PLAVECKÝ BAZÉN V CHOTĚBOŘI

BAKALÁŘSKÁ PRÁCE

Autor:
Michaela Hulínková

Oponent:
Ing. Lucie Krobová

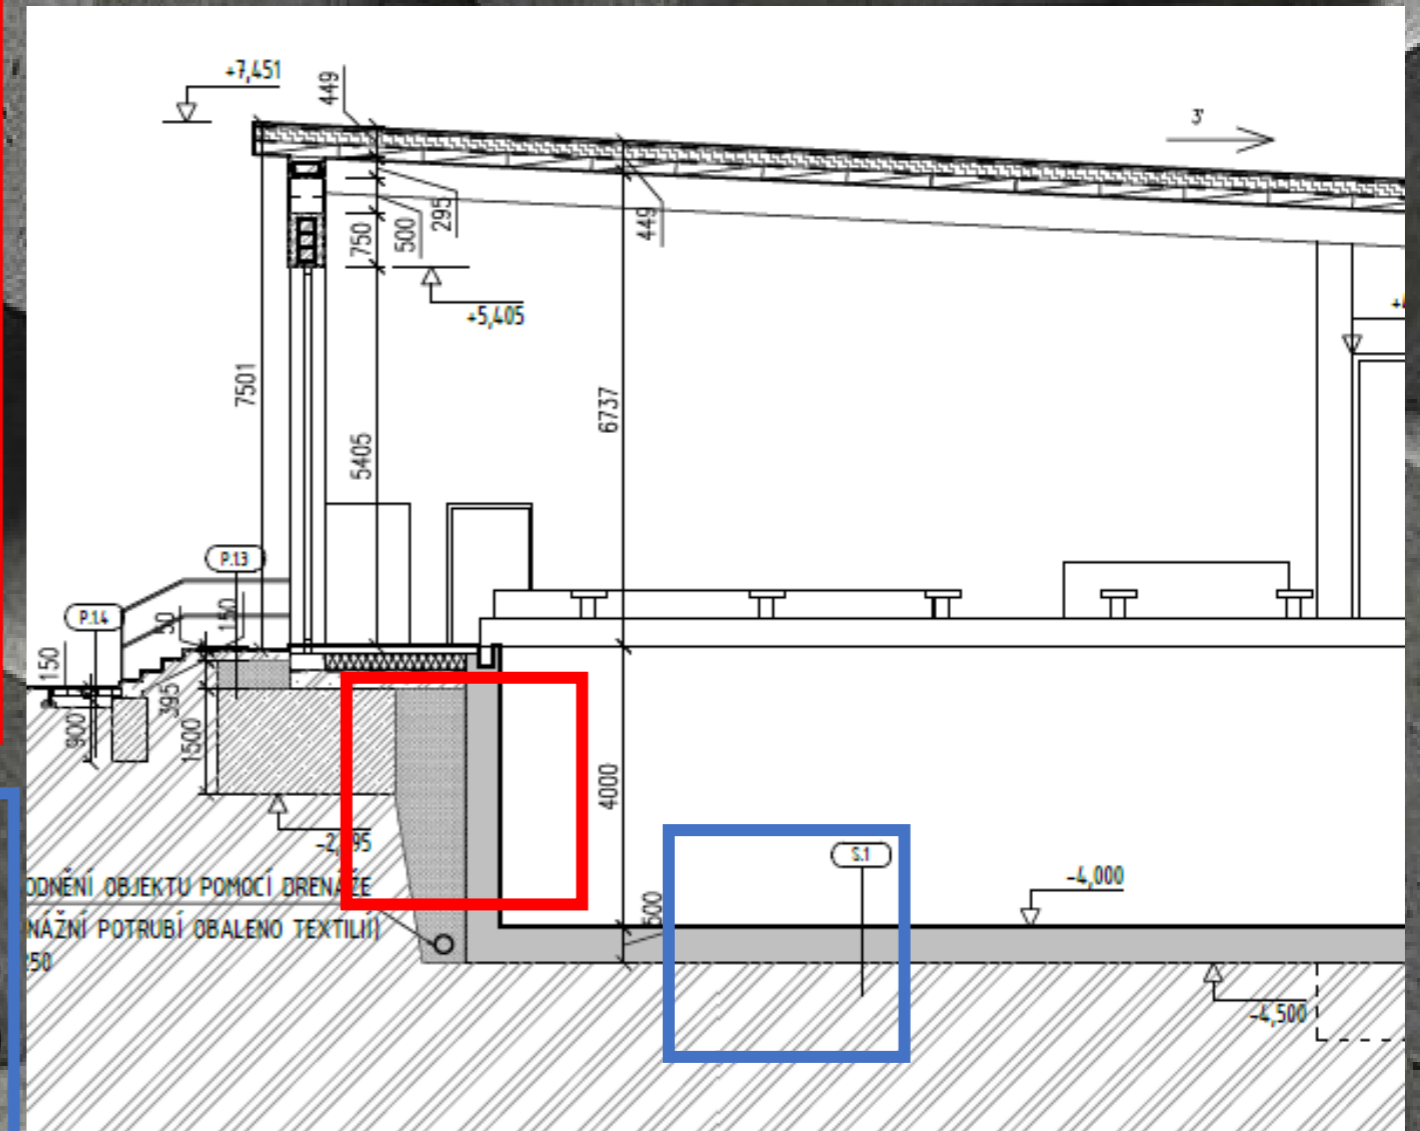
4. Budou pro odvodnění střechy stačit pouze 3 svody? Ověřte výpočtem.

Stanovení množství odtoku dešťových vod

Stanovení množství odtoku dešťových vod	
$Q = r \cdot A \cdot C$	
Q	odtok dešťových vod [$l \cdot s^{-1}$]
r	intenzita deště dle ČSN 75 6760:2003 [$l \cdot s^{-1} \cdot m^2$]
A	účinná plocha střechy dle ČSN EN 12 056-3 [m^2]
C	součinitel odtoku [-] dle ČSN 75 6760:2003

$$L_R = 51,415m$$
$$B_R = 33,935m$$
$$A = 1745m^2$$

Rozděleno na 10 částí (po délce objektu)
-> minimálně 10 svodů

Žlab je na výtoku vybaven sítkem nebo lapačem střešních splavenin

Dovolený odtok žlabu Q_{dov} = 6.42 l/s ≥ 4.24 l/s => VYHOVUJE
